**STADT SINSHEIM
STADTTEIL SINSHEIM
BETREFF BEBAUUNGSPLAN „WERDERSTRASSE“**

Frühzeitige Beteiligung der Träger öffentlicher Belange und der Öffentlichkeit vom 13.05.2022 bis 12.06.2022

Eingegangene Stellungnahmen der Behörden

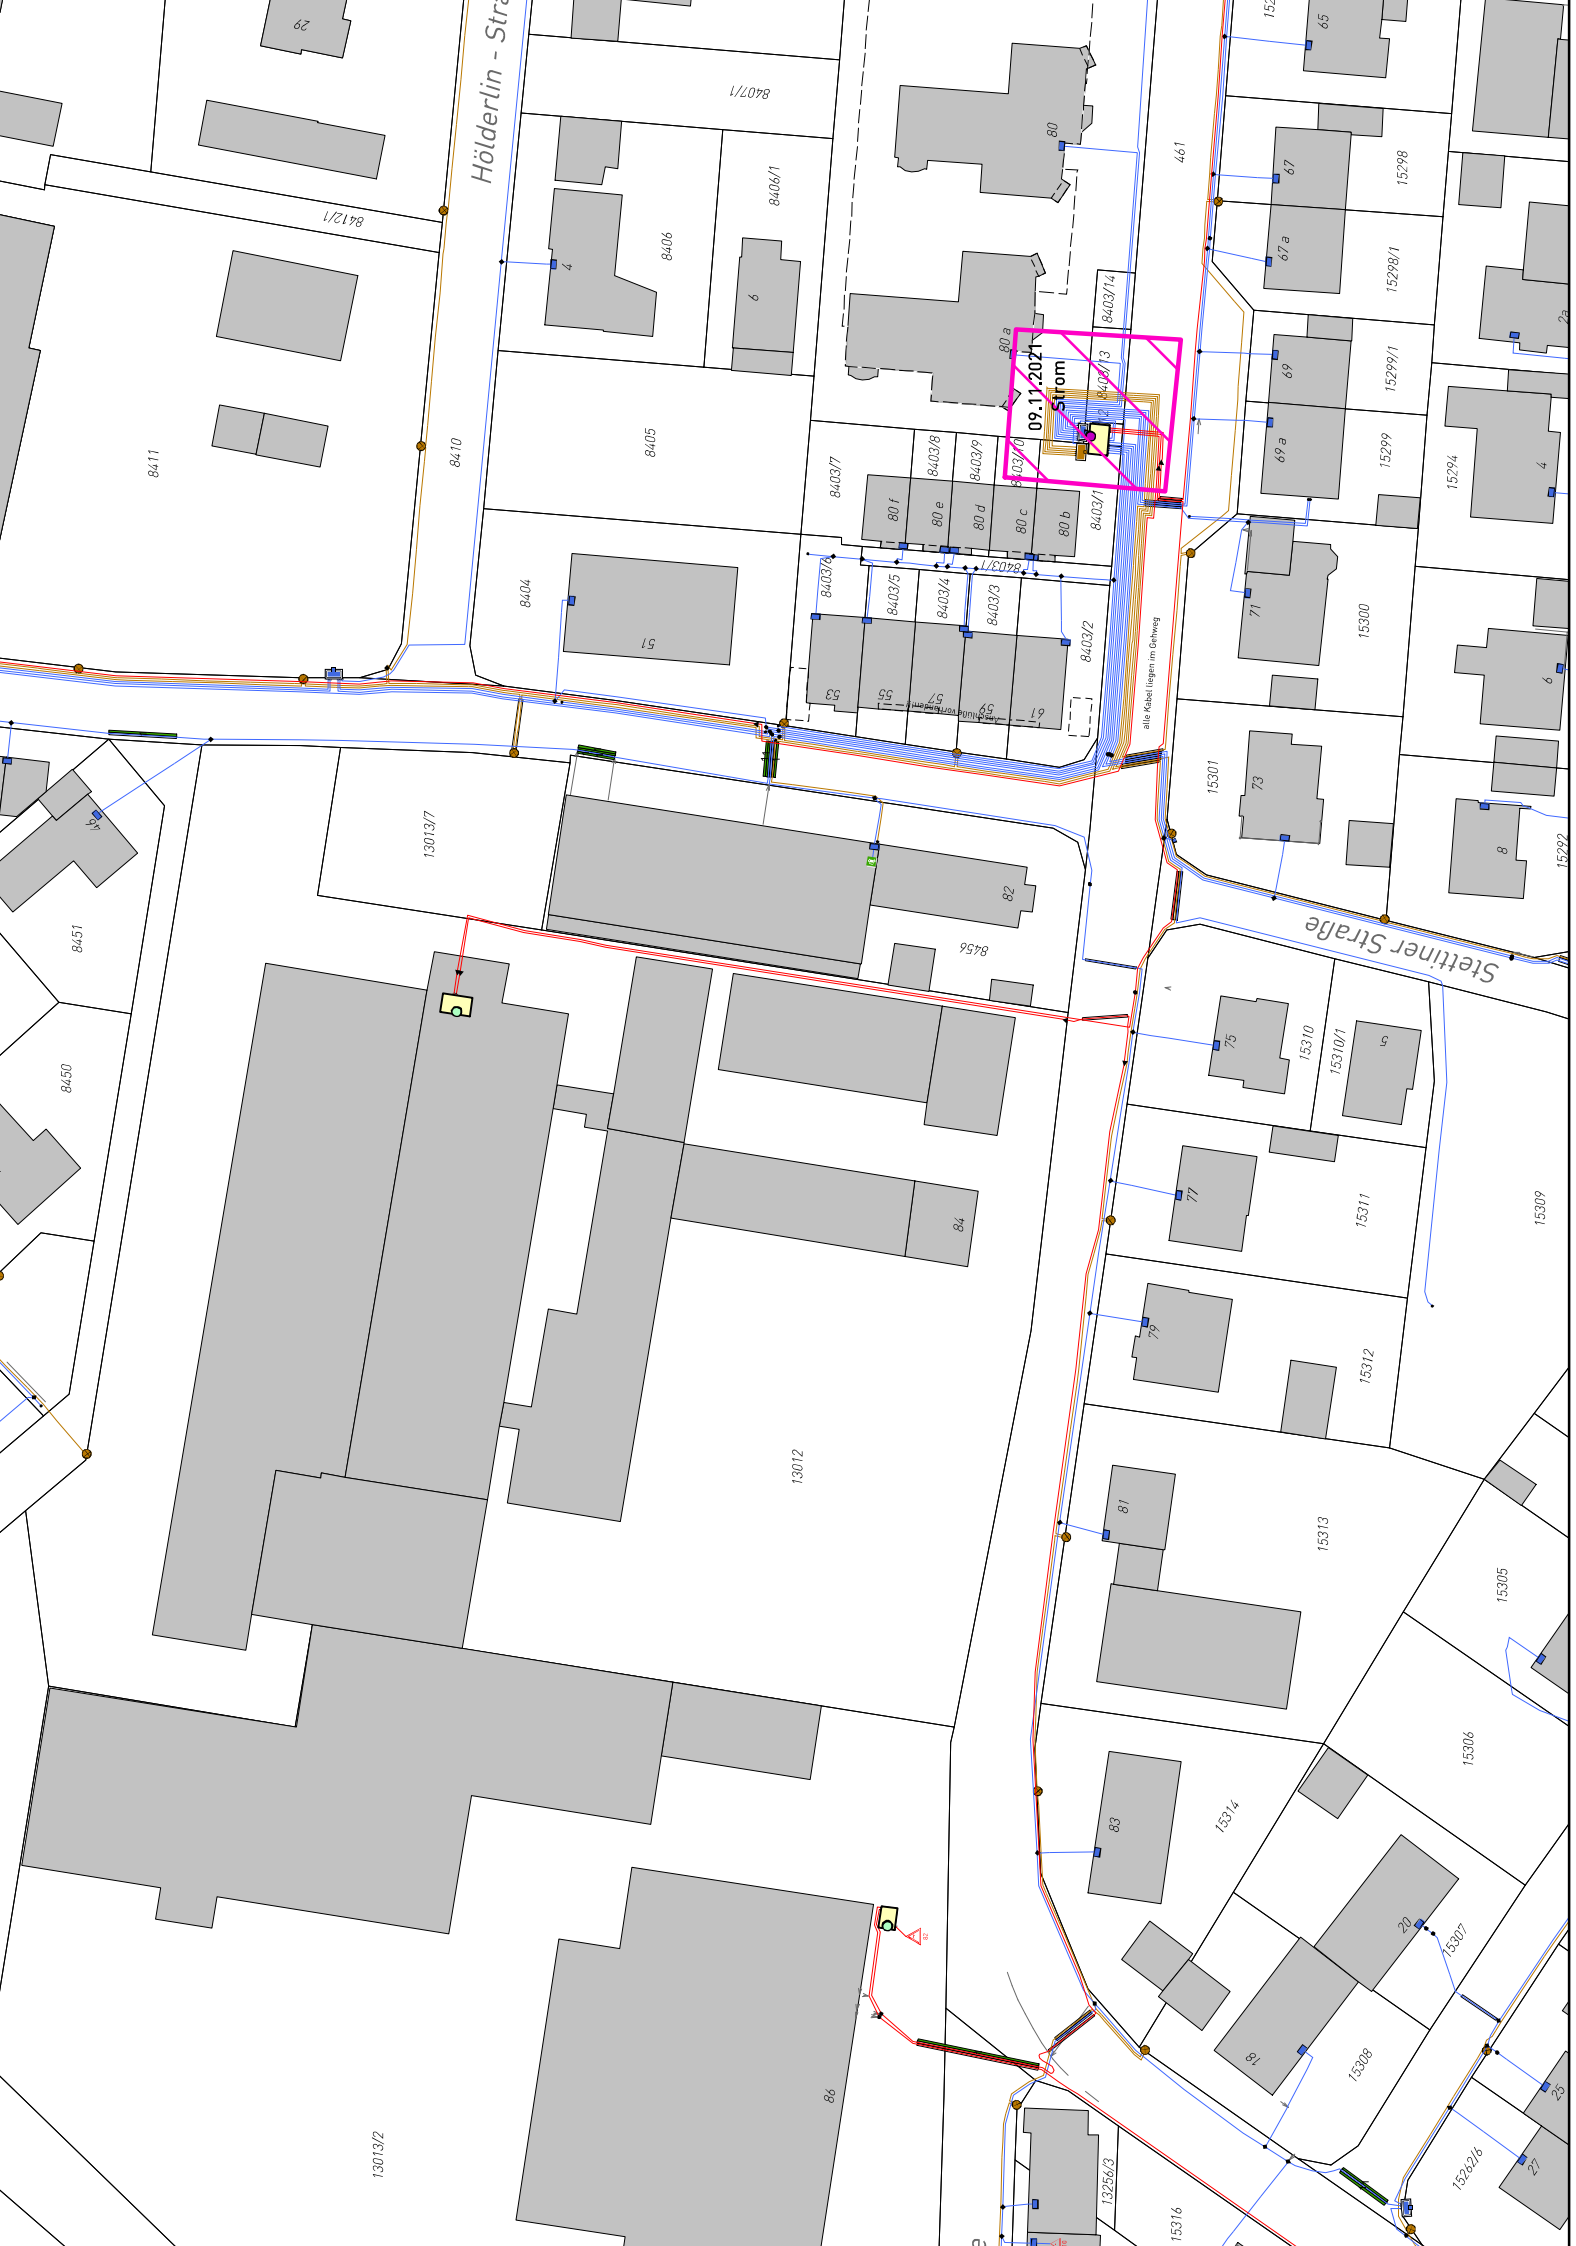
3. B Plan, Vorderstr. Textl. Teil Planungsskizze, Festsetzungen.
S. 1 1.1 WA Allgemeines Wohngebiet.
Bei allen Häusern ist WA + G ebäudehöhe angegeben.
Es fehlen Grundflächenzahl G-RZ u.
Zuschlagsschlüsselzahl GFZ
Durch Nachrechnen ergibt sich G-FZ weit über 2,0
Das ist übermäßige Überschreitung des Orientierungswerts.

Wird zur Kenntnis genommen.
		2.6.6 Flankierende Regelungen 2.6.6.1 Maß der baulichen Nutzung (§ 17 BauNVO) Bei der Aufstellung von Bebauungsplänen ist zur Steuerung der Baudichte in der Regel sinnvoll, auch Regelungen zum Maß der baulichen Nutzung, insbesondere im Hinblick auf Grundfläche und Geschossfläche, zu treffen. Dem dörflichen Wohngebiet sind in dem umgestalteten § 17 BauNVO (siehe 2.7) dieselben Werte zugeordnet wie Dorf- und Mischgebieten, d. h. die GRZ ist mit 0,6 und die GFZ mit 1,2 angegeben. Damit wird einerseits dem Umstand Rechnung getragen, dass die verhältnismäßig geringe Baudichte von Kleinsiedlungsgebieten (GRZ 0,2 und GFZ 0,4), die Charakteristik vieler ländlicher Gebiete nicht (mehr) adäquat abbilden vermag. Andererseits bleibt das dörfliche Wohngebiet hinter den Werten des urbanen Gebiets (GRZ 0,8 und GFZ 3,0) zurück, dessen an der spezifischen Zweckbestimmung orientierte, weitergehende Verdichtung (nutzungsgemischte „Stadt der kurzen Wege“) der zuletzt aufgeockerten Bebauung im ländlichen Raum nicht gerecht wird. 2.6.6.2 Ferienwohnungen (§ 13a BauNVO) Die klarstellende Regelung zur Einordnung von Ferienwohnungen in § 13a BauNVO findet ausdrücklich auch auf das dörfliche Wohngebiet Anwendung. Danach zählen Ferienwohnungen (Räume oder Gebäude) auch hier in der Regel zu den nicht störenden Gewerbebetrieben und sind dementsprechend im dörflichen Wohngebiet allgemein zulässig (§ 13a Satz 1 i.V.m. § 5a Absatz 2 Nummer 7 BauNVO). Als Ferienwohnung überlassene Räume können – je nach Ausgestaltung – aber auch den gleichmaßen allgemein zulässigen Betrieben des Beherbergungsgewerbes (§ 13a Satz 2 i.V.m. § 5a Absatz 2 Nummer 6 BauNVO) unterfallen. 2.7 Orientierungswerte für die Bestimmung des Maßes der baulichen Nutzung (§ 17 BauNVO) 2.7.1 Systemwechsel Die bisher in § 17 Absatz 1 BauNVO geregelten Obergrenzen für das Maß der baulichen Nutzung werden in Orientierungswerte umgewandelt. Der bisherige § 17 Absatz 2 BauNVO entfällt. Mit der Umwandlung der bisherigen Obergrenzen in Orientierungswerte erfolgt für Festsetzungen zum Maß der baulichen Nutzung in Bebauungsplänen ein Systemwechsel. Die durch die Obergrenzen bestimmten höchstzulässigen Werte des Maßes der Nutzung waren grundsätzlich einzuhalten. Ein Abweichen im Rahmen der Innenentwicklung in Richtung einer höheren Dichte war zulässig, nach der Gesetzessystematik aber eine Begründungsbedürftige Ausnahme. Dieser Ausnahmekarakter entfällt nunmehr, so dass Überschreitungen des Maßes der baulichen Nutzung unter erleichterten Begründungsanforderungen festgesetzt werden können. 2.7.2 Unveränderte Werte für das Maß der baulichen Nutzung Neben der erfolgten Flexibilisierung des § 17 BauNVO durch Umwandlung der Obergrenzen in Orientierungswerte sind keine weiteren Änderungen vorgenommen, insbesondere die
